Assunto: Relatório Técnico de Fiscalização de pressão de inverno do município de Sapucaia do Sul.

Processo AGESAN número: 559/2024.

RELATÓRIO DE AJUSTAMENTO DE AÇÃO E CONDUTA – RAAC

Referência: RELATÓRIO TÉCNICO DE FISCALIZAÇÃO DE PRESSÕES DE INVERNO N. 559/2024 – RTF
Município de Sapucaia do Sul - Vistoria realizada no dia 05 de julho de 2024.

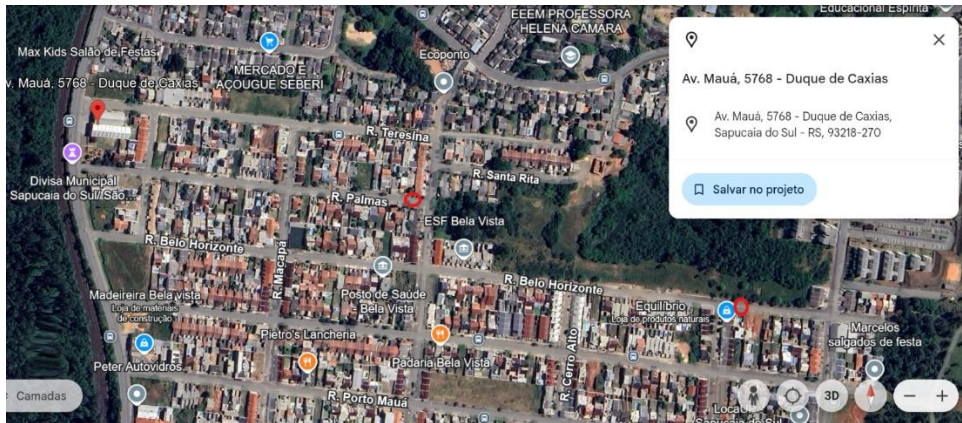
NC	CÓDIGO DA NC	UNIDADE	Rede de distribuição de água
1	-	CONSTATAÇÃO	Pressão na rede de distribuição de água excedeu o valor máximo especificado de 50 mca, Avenida Mauá, n. 5768 - Valor aferido: 58,9 mca
GRUPO	PRAZO	NÃO CONFORMIDADE	Pressão da rede de distribuição excedeu os valores máximos.
2	180 dias	OBSERVAÇÃO	Coordenadas Geográficas: -29.800064° S / -51.135776° O

Informamos que existe uma VRP (Válvula Redutora de Pressão) instalada na Rua Belo Horizonte X Restinga Seca, será realizado ajuste/manutenção ou substituição da mesma se necessário for, para atender a NC apontada. Caso essa primeira ação não surta efeito positivo, será instalado nova VRP no início da Rua Palmas x Rua Porto Velho e ajustada para solucionar a não conformidade. Segue imagem com os pontos circulares (VRPs) e endereço fiscalizado.

Ação	Prazo previsto
Regular VRP existente e/ou instalar nova VRP na Rua Palmas.	28/02/2025

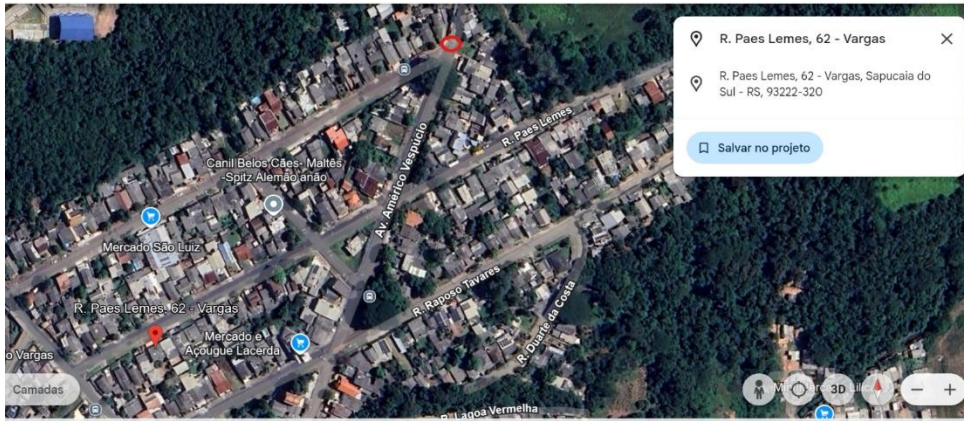
NC	CÓDIGO DA NC	UNIDADE	Rede de distribuição de água
2	-	CONSTATAÇÃO	Pressão na rede de distribuição de água excedeu o valor máximo especificado de 50 mca, Rua Paes Leme, n. 62 - Valor aferido: 64,5 mca
GRUPO	PRAZO	NÃO CONFORMIDADE	Pressão da rede de distribuição excedeu os valores máximos.
2	180 dias	OBSERVAÇÃO	Coordenadas Geográficas: -29.800064° S / -51.135776° O

Informamos que será instalada uma VRP (Válvula Redutora de Pressão) na esquina, João Ramalho x Américo Vespúcio, na rede PVC DN 75mm que abastece a região. Dessa forma, ajustaremos a pressão de chegada no referido endereço, e setor de abastecimento como um todo. Atendendo assim, os clientes dentro dos valores de pressões exigidos pela Agência Reguladora. Segue imagem do local de instalação da VRP e residência fiscalizada.

Ação	Prazo previsto
Instalação de Válvula Redutora de Pressão.	28/02/2025
